Modulo per la presentazione delle osservazioni per i piani/programmi/progetti sottoposti a procedimenti di valutazione ambientale di competenza statale

Il Sottoscritto **Leonardo Rombai**, a nome dell'associazione **Italia Nostra onlus Sezione di Firenze**, di cui è presidente

Codice procedura/ID 9796 – Impianto Eolico “Poggio Tre Vescovi ” per la produzione di energia da fonte rinnovabile mediante l'installazione di n. 11 aerogeneratori in Alta Valmarecchia nel comune di Badia Tedalda (AR) – Istanza del 10/05/2023

Figura 4 – Scheda intervisibilità massima da elaborato Badia Tedalda Eolico S.r.l.

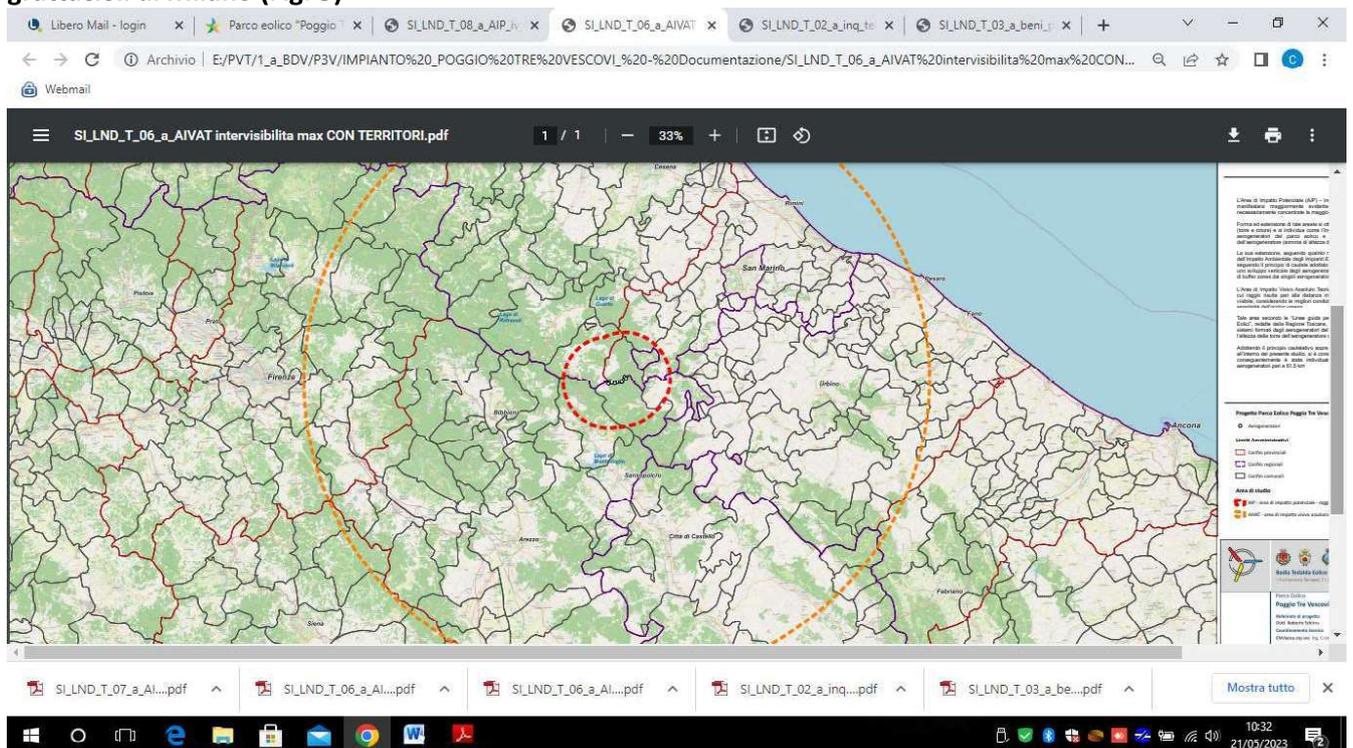
Una turbina eolica alta 180 m equivale, in termini comparativi, ad un grattacielo di 60 piani. Il solo rotore installato sul mozzo ha un diametro pari a 136 m, la stessa altezza della cupola di San Pietro. È pertanto evidente che una siffatta installazione industriale compromette l’assetto di questo territorio per un raggio amplissimo, trasfigurandone pesantemente l’aspetto geomorfologico; oltre a ciò, ogni prospettiva sarebbe irreparabilmente compromessa.

Per avere percezione dell’impatto visivo, basti osservare la seguente immagine prodotta negli stessi elaborati depositati dalla Badia Tedalda Eolico S.r.l. (Fig. 4) e un’immagine comparativa con i più alti grattacieli di Milano (Fig. 5)

Le turbine, alte **180 m (circa il 20 % di quella dei crinali dove sono previste le installazioni)** sarebbero visibili a grande distanza e pertanto, nelle zone indicate in premessa con abitazioni e siti di interesse storico, archeologico e panoramico, **la presenza di queste macchine produrrebbe disagi e disturbi non mitigabili, con gravissime ripercussioni sul turismo. Si pensi, ad esempio, al disturbo visivo che si determina quando le pale in rotazione intercettano la luce solare o della luna e proiettano le loro ombre a intermittenza. Lo stesso disturbo visivo sarebbe nettamente percepito anche di notte, per via dei segnali luminosi rossi obbligatori per prevenire collisioni con aeromobili. Si pensi, ad esempio ancora, al rumore generato dalle stesse turbine e ai loro effetti sulle persone e sull'avifauna.**

Figura 7 Alta Via dei Parchi che dal Monte Loggio prosegue per il Poggio Tre Vescovi (linea rossa). Nella stessa area è visibile il passaggio del metanodotto (area prospiciente alla linea gialla visibile per la fascia di abbattimento del bosco).

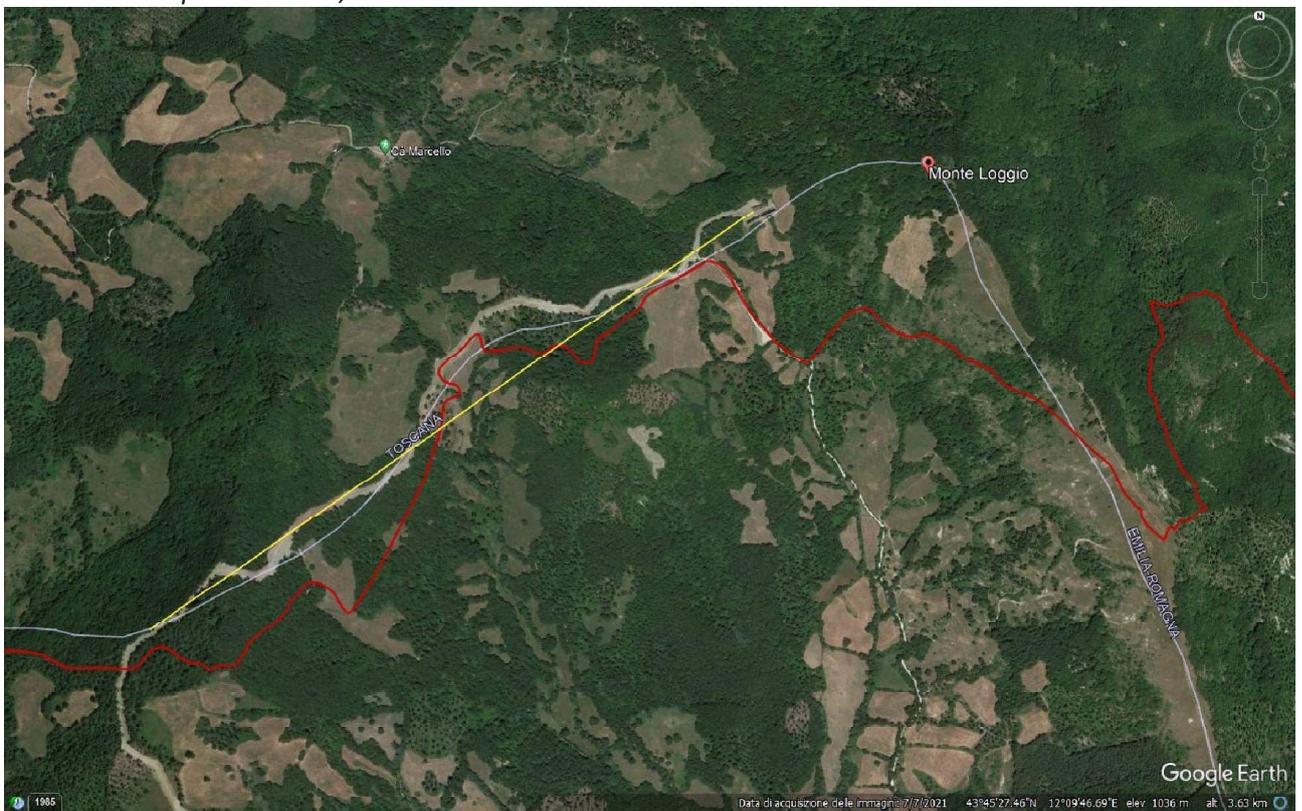
La viabilità infra impianto eolico è inserita in una rete sentieristica importante, organizzata dalla Fumaiolo Sentieri, ma soprattutto dal progetto della Regione Emilia-Romagna ALTA VIA DEI PARCHI, finanziato con fondi pubblici per 1,3 milioni di euro, infrastruttura culturale che sarebbe assolutamente compromessa e penalizzata nella fruizione per la presenza degli aerogeneratori di siffatta dimensione.

Di seguito si riporta un estratto della tappa26 – Rifugio Biancaneve al Fumaiolo – Bascio – Parchi, foreste Natura 2000 della Regione Emilia Romagna e in figura 7 l'immagine dell'alta via nella zona di interesse.

Figura 9 – Assetto del territorio

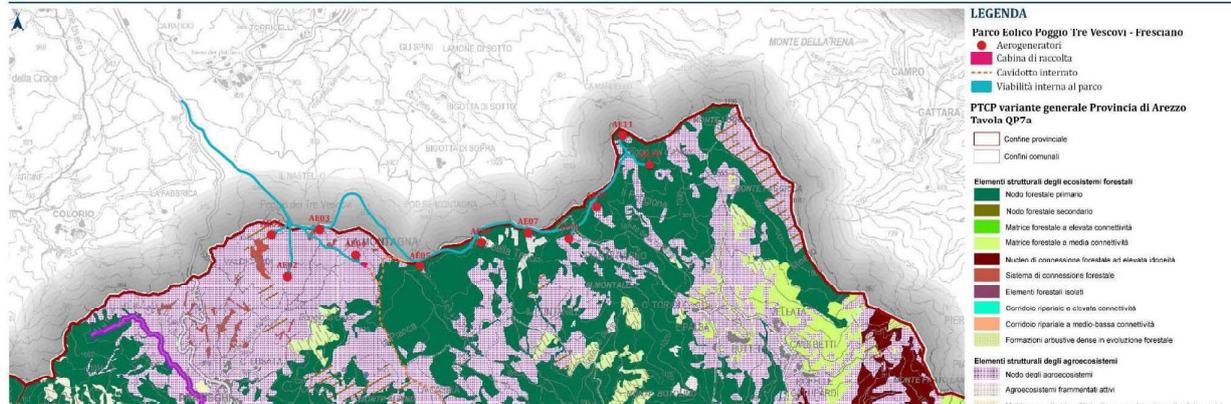
L'installazione delle turbine eoliche ovviamente **prevede la creazione di piazzole rettangolari di 40x32 metri e sbancamenti profondi del terreno e delle formazioni rocciose per la realizzazione delle fondazioni**, nonché per la realizzazione degli elettrodotti interrati, con ampi disboscamenti, che andrebbero a sommarsi a quelli già effettuati per il recente passaggio del metanodotto, nonché per gli altri impianti di progetto estremamente impattanti che insistono sugli stessi crinali o sui crinali limitrofi. Per avere contezza dei disboscamenti, basta osservare l'elaborato presentato dalla stessa ditta proponente, dove **si osservano le aree interessate al progetto eolico e i nodi forestali primari.** (Figura 9)

Figura 10 – Dissesti prospicienti alle aree di installazione

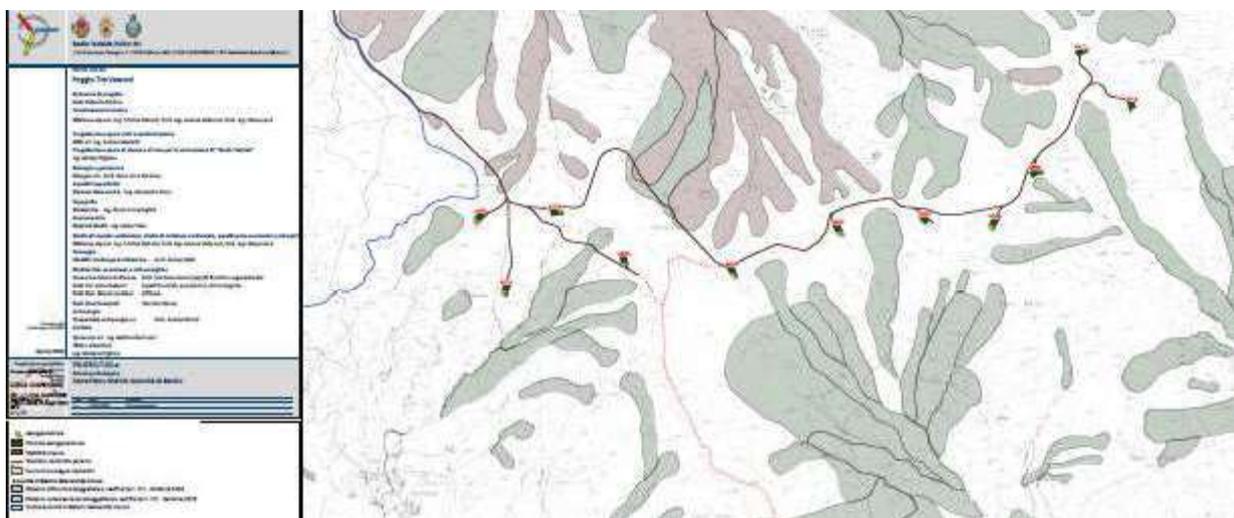
Non si può inoltre **sottacere l'estrema fragilità idrogeologica e la pericolosità sismica dei versanti e del territorio** in cui insiste il progetto, richiamate anche nelle carte progettuali (pp. 231-232): la cartografia del PAI del bacino Marecchia-Conca afferma che la **porzione interessata "presenta interferenze con aree di dissesto e a potenziale dissesto"** e rientra nella **"Zona sismica 2 – caratterizzata da accelerazione media"**.

Infatti, i terreni di cui sono composti (Complesso delle Liguridi in Colata gravitativa della Valmarecchia) hanno caratteristiche litologiche e geotecniche tali da risultare **particolarmente propensi al dissesto**, soprattutto nella parte alta del bacino della Valmarecchia/Senatello. **Importanti fenomeni franosi ed erosivi** sono presenti sia sul versante toscano, sia sul versante romagnolo. Benché localizzate in zone sommitali generalmente piane e prative, le previste piazzole degli aerogeneratori risultano poste nelle vicinanze delle testate delle zone di dissesto, come da cartografia tematica esistente, con la conseguenza che le fondazioni delle **imponenti torri d'acciaio possano ulteriormente destabilizzare, con rischio di franamenti**, i versanti di entrambi i territori comunali (Figura 10)

Fig. 1 - Zone di nidificazione dell'aquila reale indicata dal segnaposto verde>>.

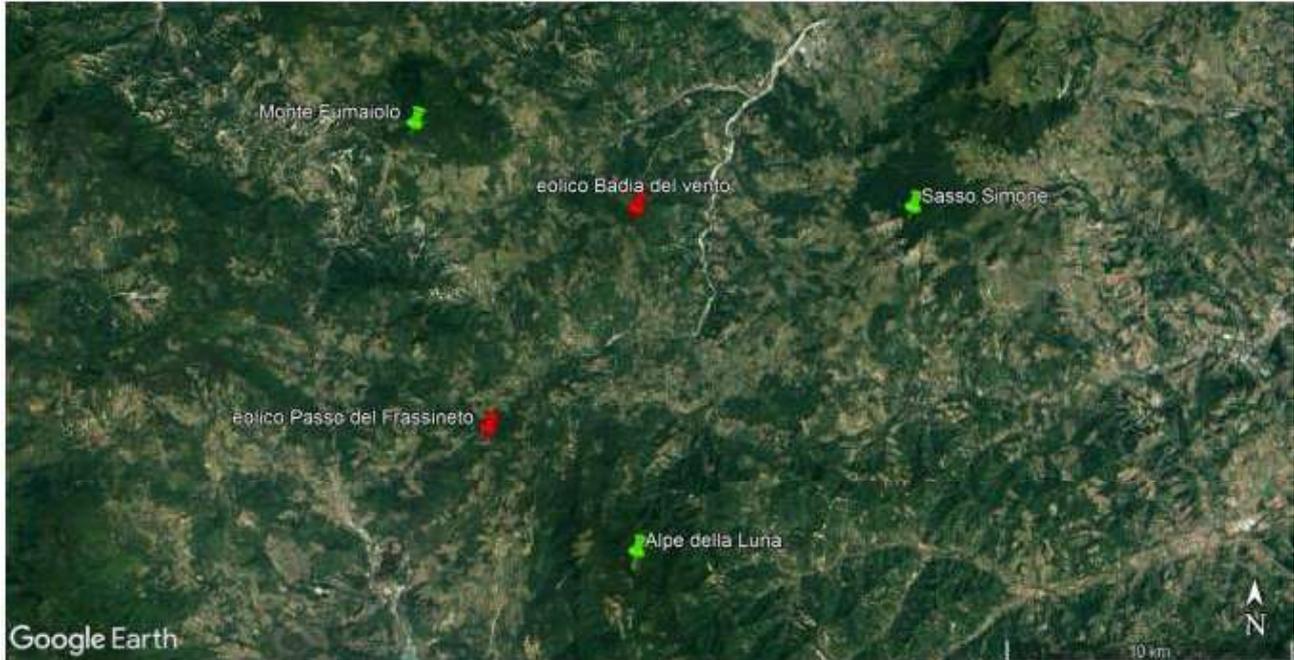
Senza scendere nel merito delle specie presenti, alcune delle quali di interesse conservazionistico, di cui si può prendere visione nelle osservazioni e nei contributi riportati nei PAUR della Regione Toscana per gli impianti denominati "Badia del Vento" e "Passo di Frassineto", che insistono nella stessa area, è doveroso citare l'osservazione dell'Associazione Altura per il "Passo di Frassineto", che si riporta di seguito: <<Il progetto eolico "Passo di Frassineto", in provincia di Arezzo, presenta forti criticità nei **confronti di quell'avifauna che frequenta abitualmente i crinali montani appenninici nell'ambito della propria ecologia; si tratta dei grandi uccelli rapaci veleggiatori e in particolare dell'Aquila reale (Aquila chrysaetos).** Questa criticità, già forte di per sé, è inoltre accentuata dal limitrofo progetto eolico "Badia del Vento" ubicato a soli 9 km dall'impianto in esame. Omissis... La presenza di aree con estesa copertura boschiva, situazione ricorrente nell'Appennino con punte che possono arrivare al 60% dell'intero territorio di coppia (Borlenghi, 2011), costringe le aquile ad alimentarsi eseguendo in volo grandi spostamenti fino a 20 km e più dal sito riproduttivo (Borlenghi & Corsetti, 2004; Chiavetta, 1978,1981; Marozza L., com. pers.). A conferma di ciò uno studio condotto nel Parco Nazionale dell'Appennino Tosco-Emiliano patrocinato dal Ministero dell'ambiente e della Tutela del Territorio e del Mare (Gustin et al., 2011) **evidenzia il rischio, per l'Aquila reale nidificante, del proliferare di centrali eoliche lungo i crinali appenninici auspicando che non siano consentite installazioni di aerogeneratori proprio in un raggio di 20 km dai siti riproduttivi della specie. Nelle vicinanze dell'impianto si conoscono e sono monitorate tre coppie di Aquila reale nidificanti nei pressi dell'Alpe della Luna, il Monte Fumaiolo e il Sasso Simone (Fig.1; segnaposto verde).**

Nel merito della figura presente nell'osservazione dell'Associazione Altura, **occorre evidenziare che l'impianto contrassegnato con il segnaposto di colore rosso "Badia del Vento" è a pochi metri da quello in progetto "Poggio Tre Vescovi".**
